Krycí list ZBV

III/11447 - křižovatka s III/11447a - křižovatka s III/11438

Komunikace

ZRN1/1

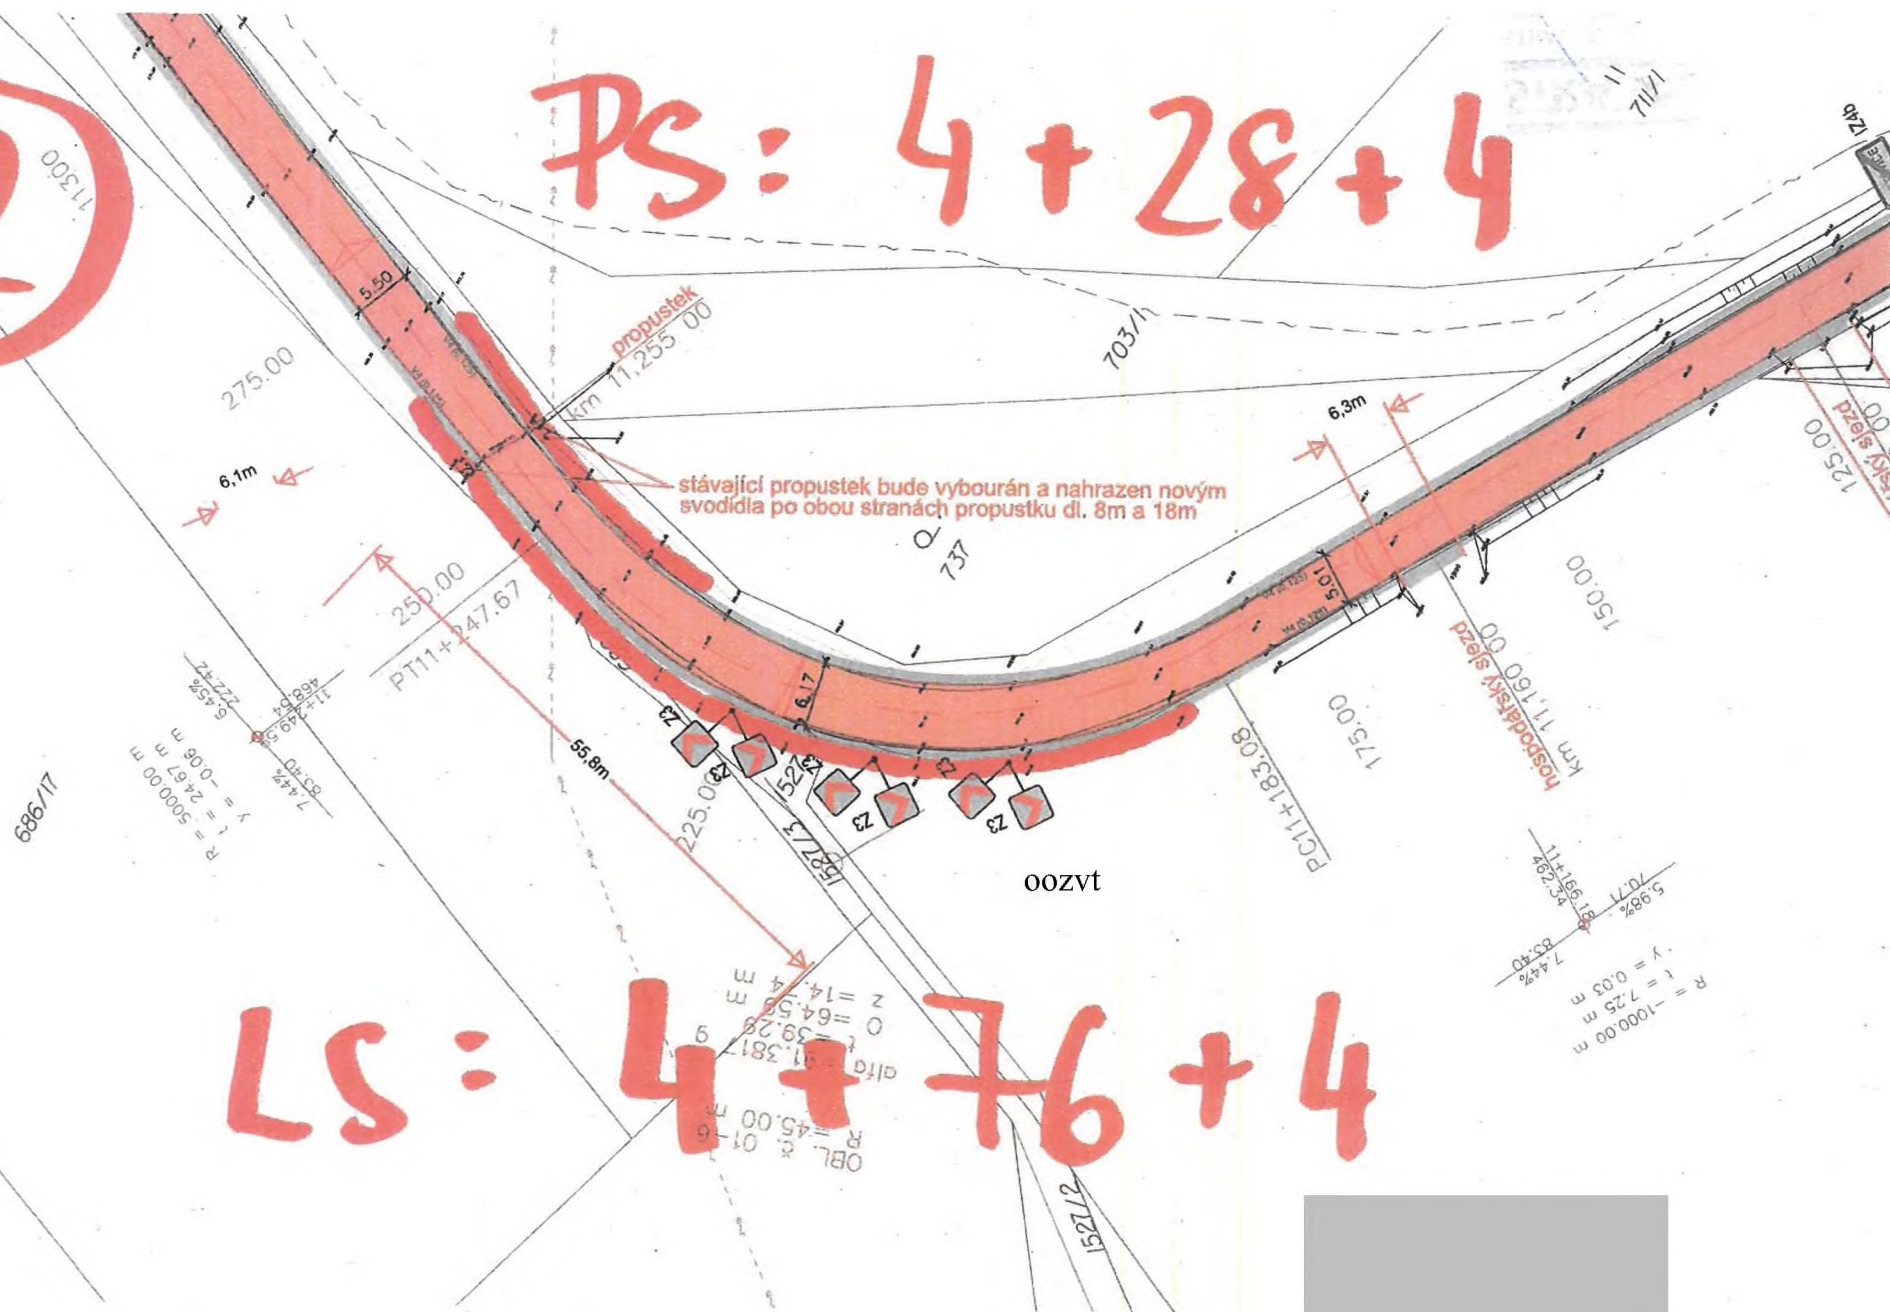
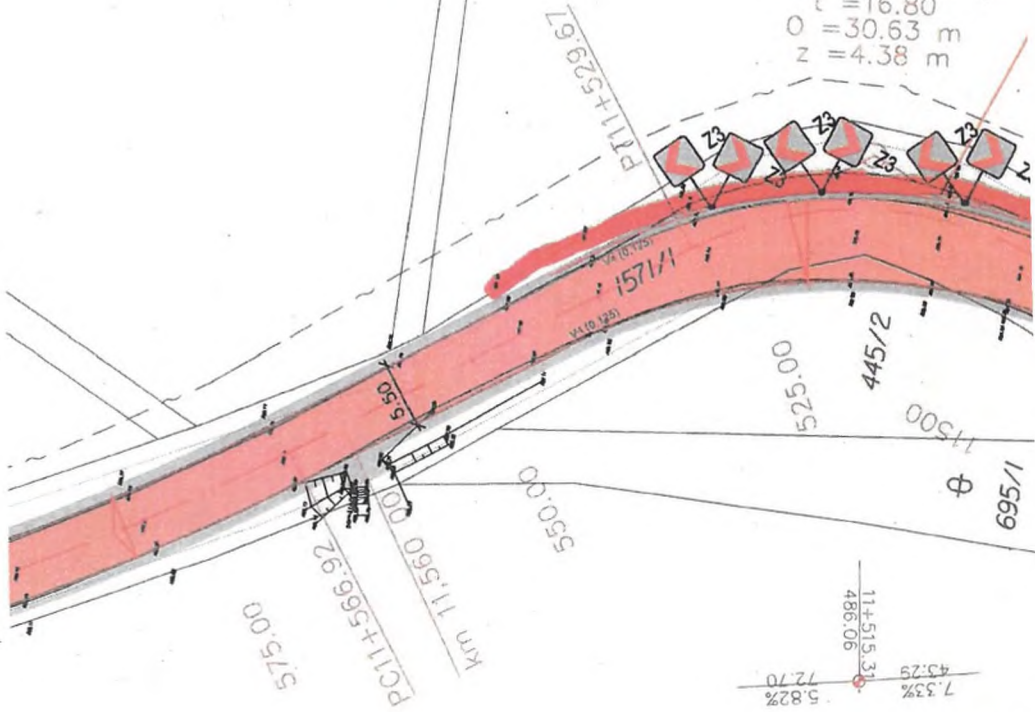
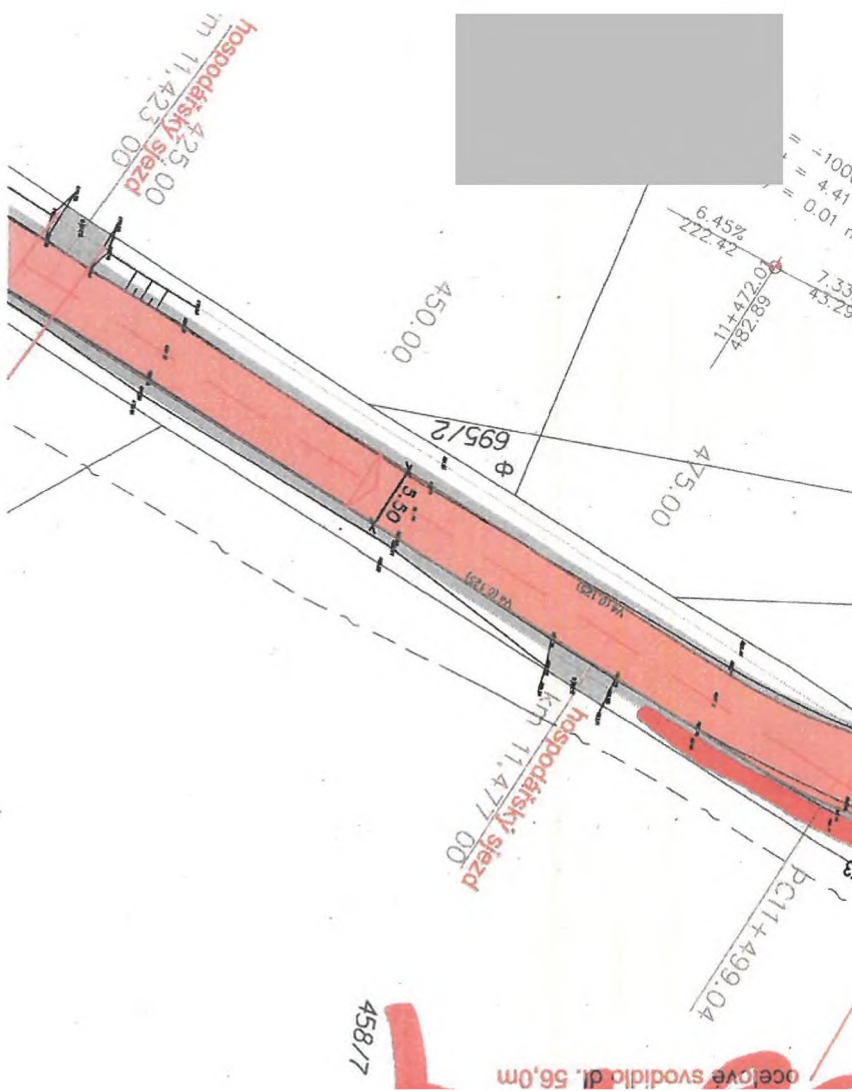
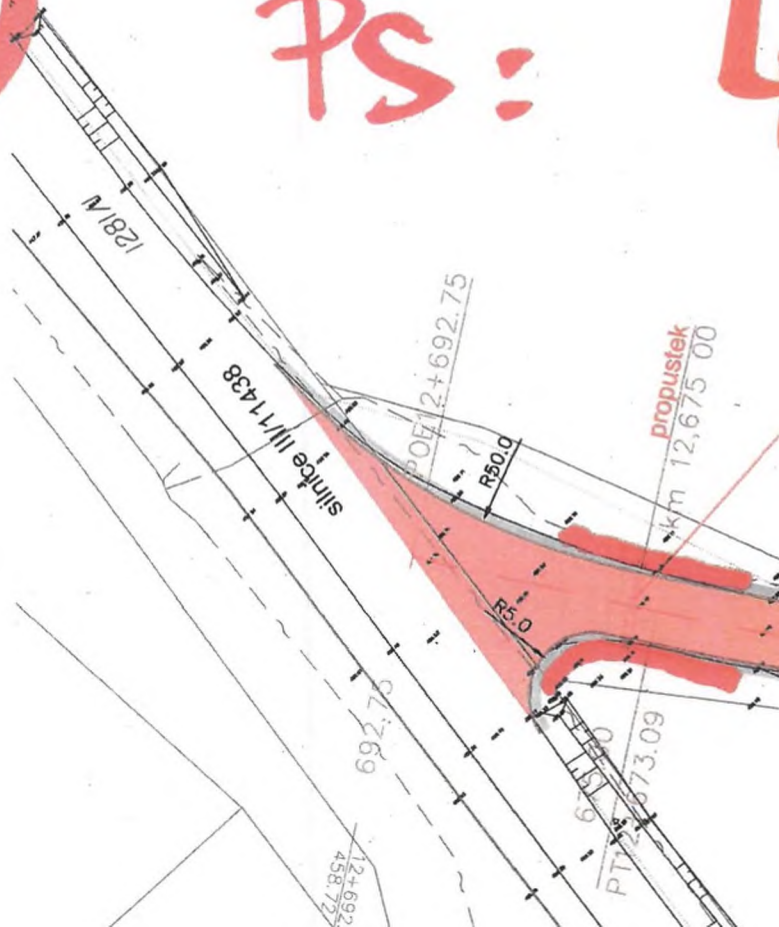
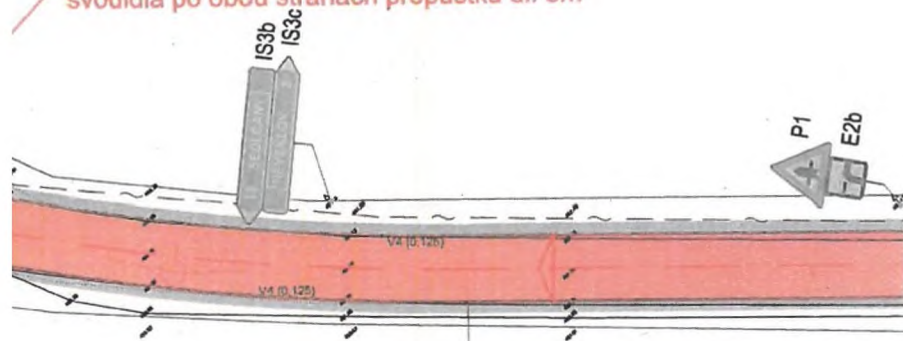
nový propustek
svodidla po obou stranách propustku dl. 8m

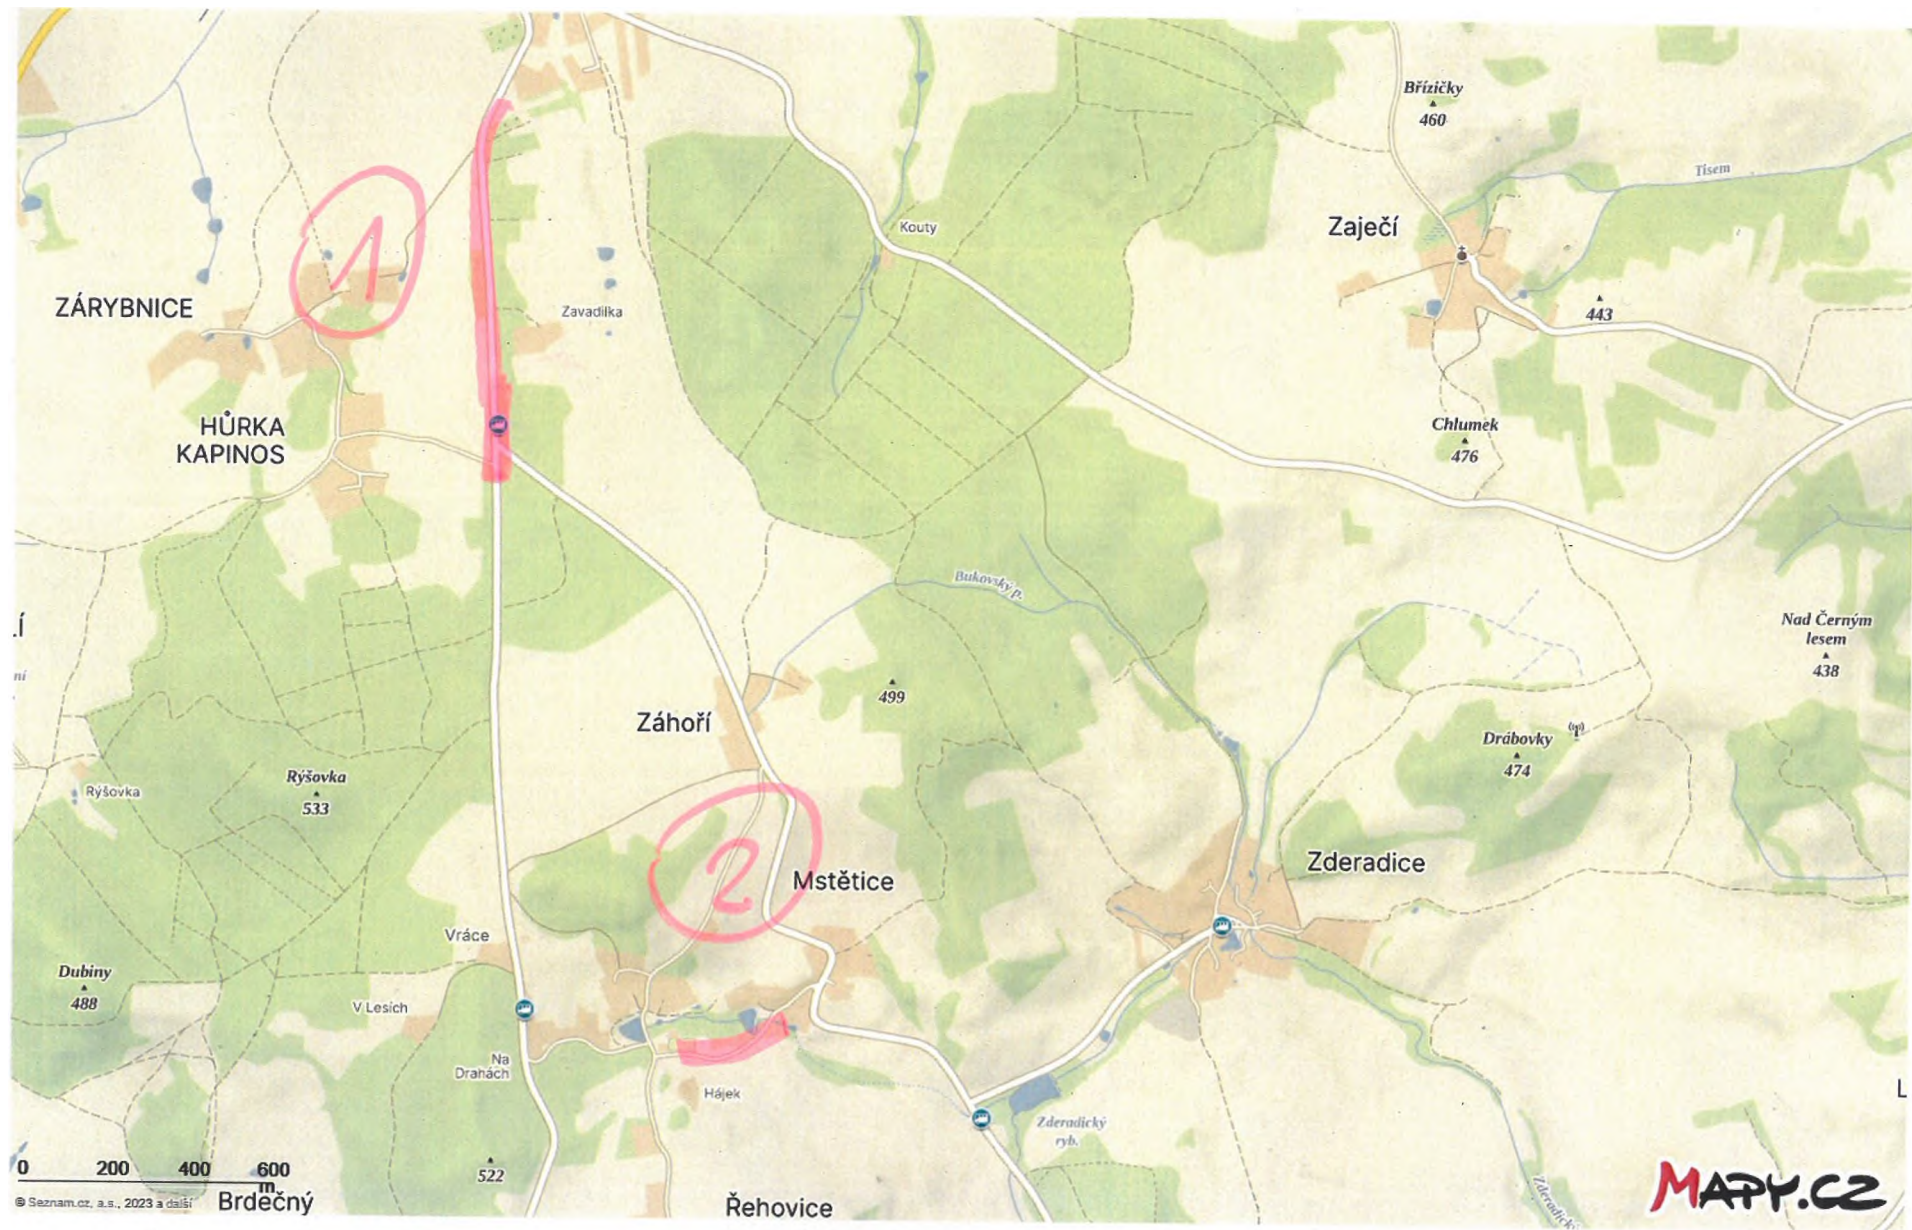
MK – mezi obcí Mstětice a osadou Na Drahách: bude provedeno částečné frézování v tl. 4 i 5 cm dle určeného rozsahu, bude provedena recyklace tl. 15 cm dle určeného rozsahu, provedení vyrovnávky z ACP 16 a pokládka ohrusné vrstvy ACO 11 vč. spojovacích postřiků

Zakreslení jednotlivých úseků viz.příloha č.1

Odhad dopadu do ceny: bez dopadu

Schéma dopravního značení:
přechodná úprava SDZ, uzavírka silnice III/11447
mezi osadou Závadilka a Neveklovem, z důvodu
opravy povrchu komunikace.

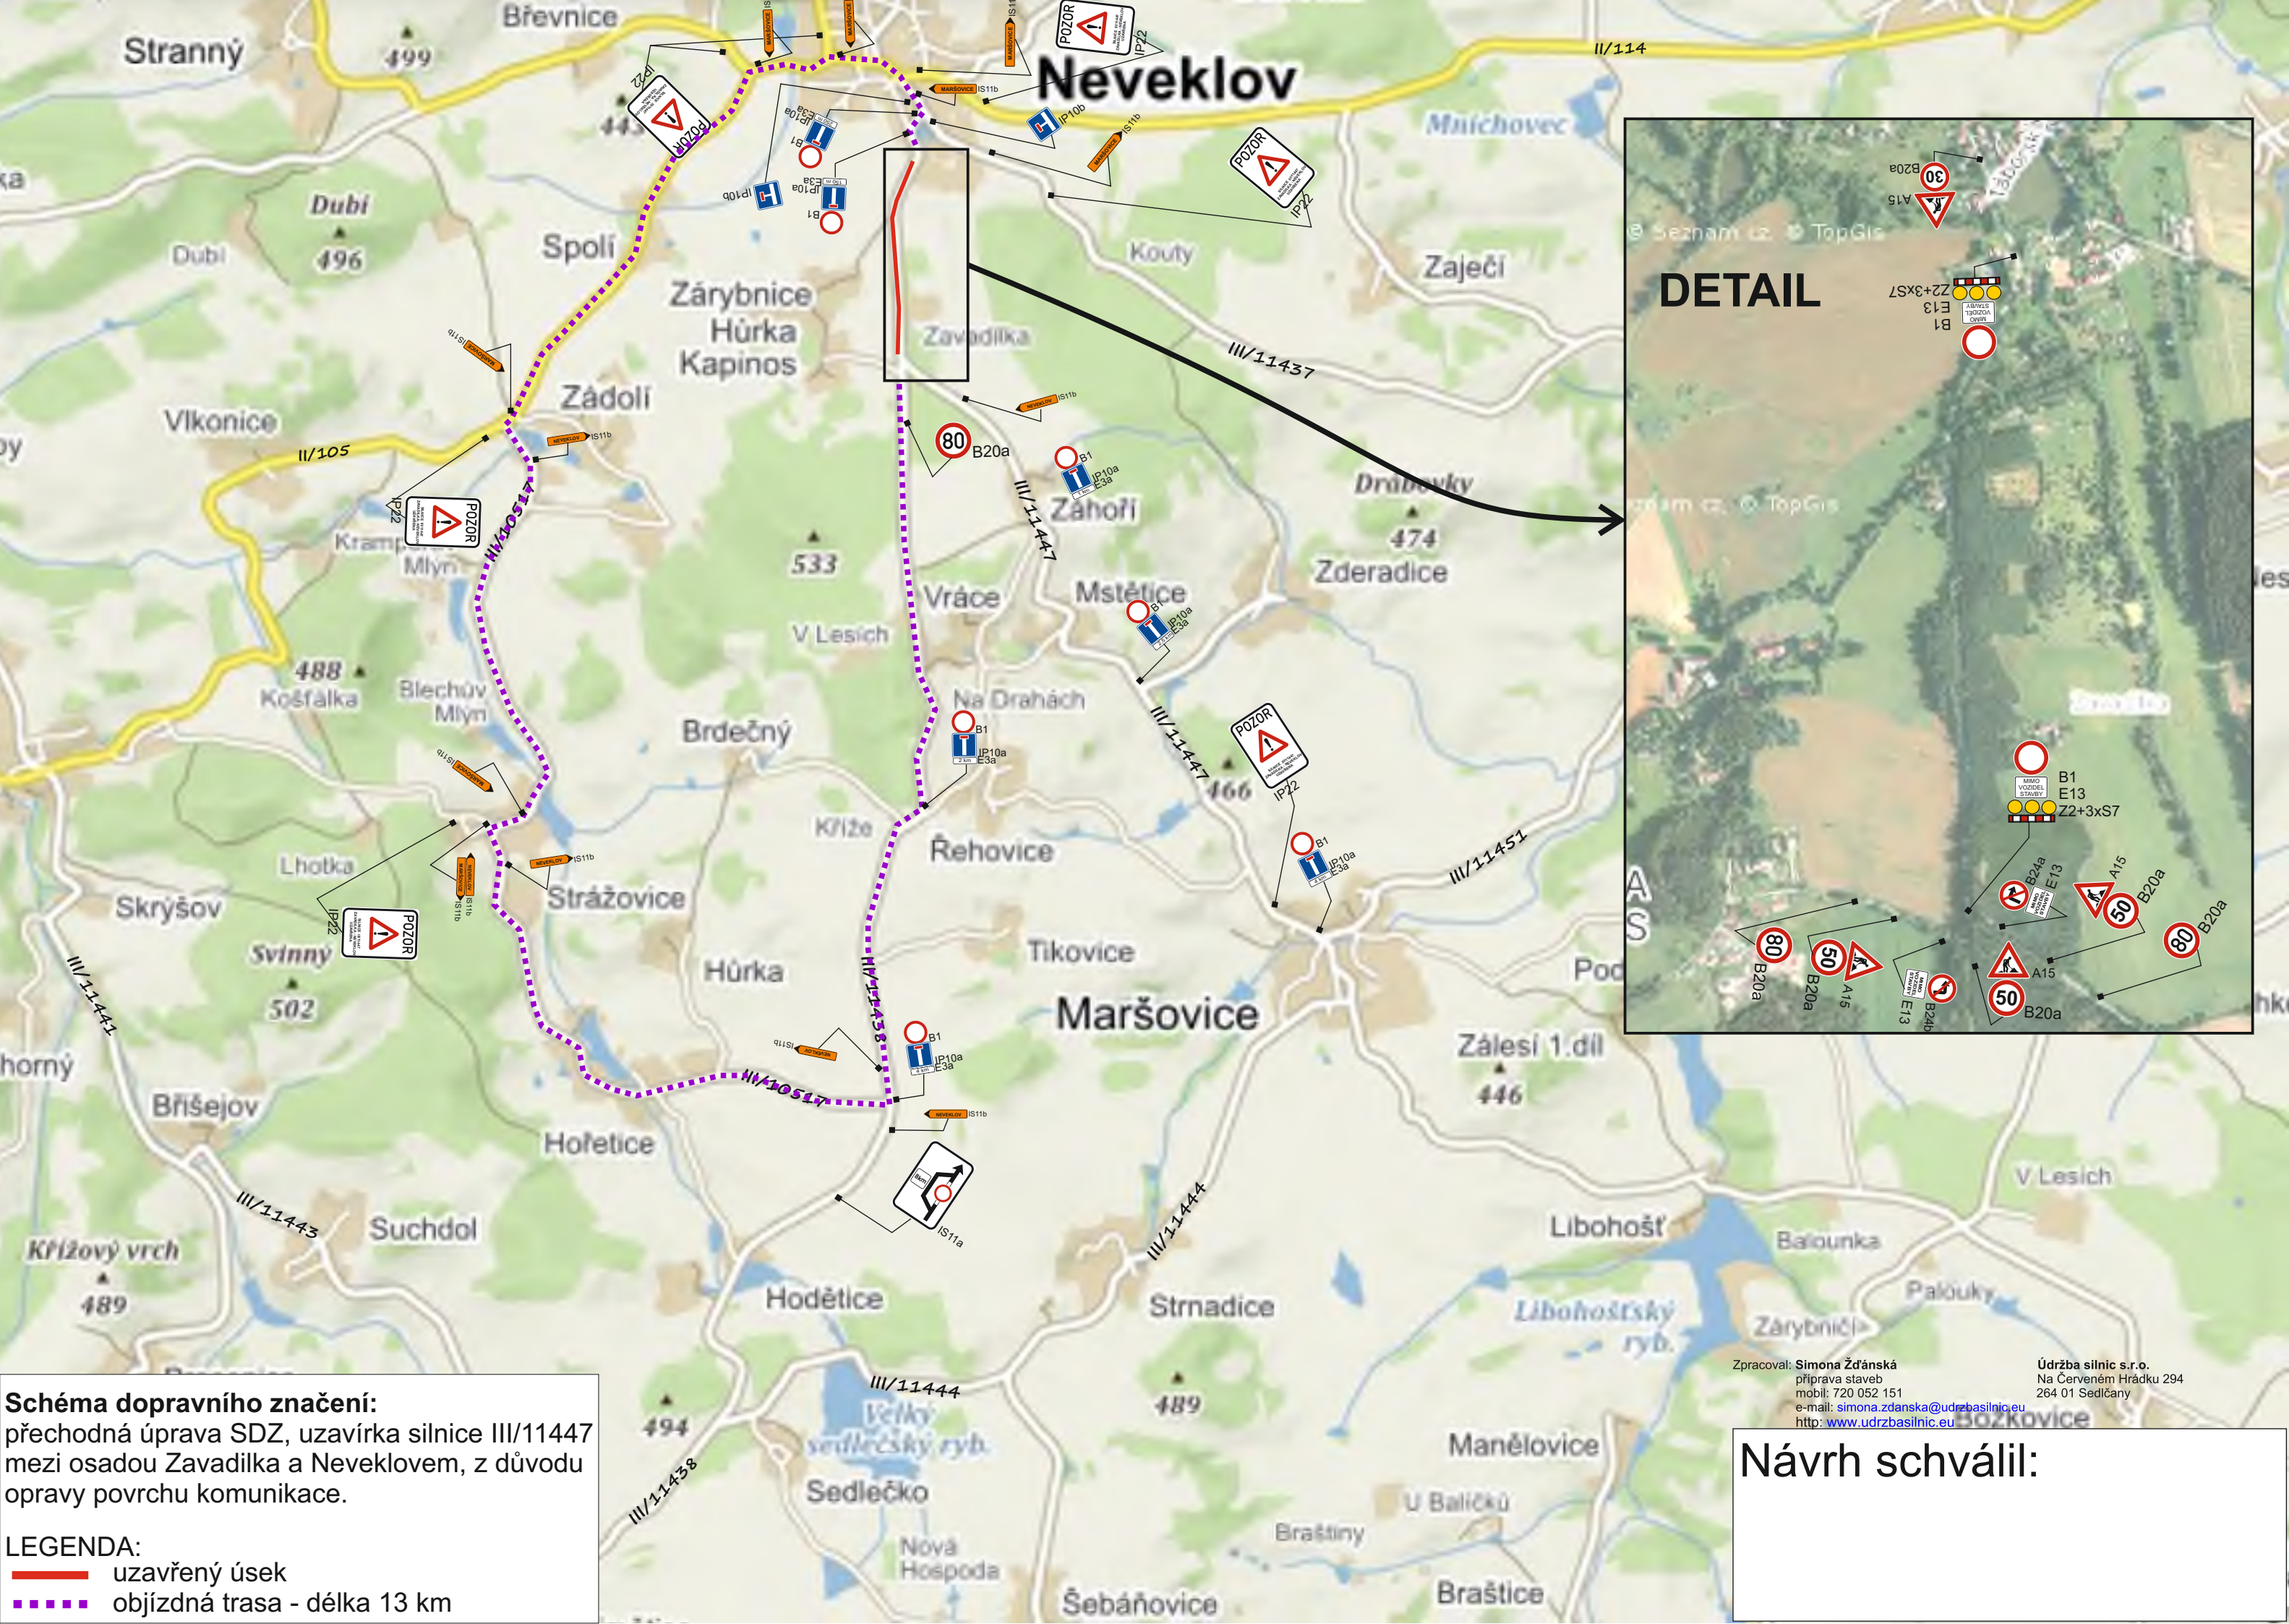
souhrn: Frézování tl. 4cm bude o 3230 m2 méně než v zadání
Frézování tl. 5 cm se nebude nebude vůbec realizovat
Je třeba provést 600 m2 recyklacem tl. 150 mm
ACO11 bude o 1071,32 m2 více než v zadání
ACP 16 bude o 358,4 m2 méně než v zadání
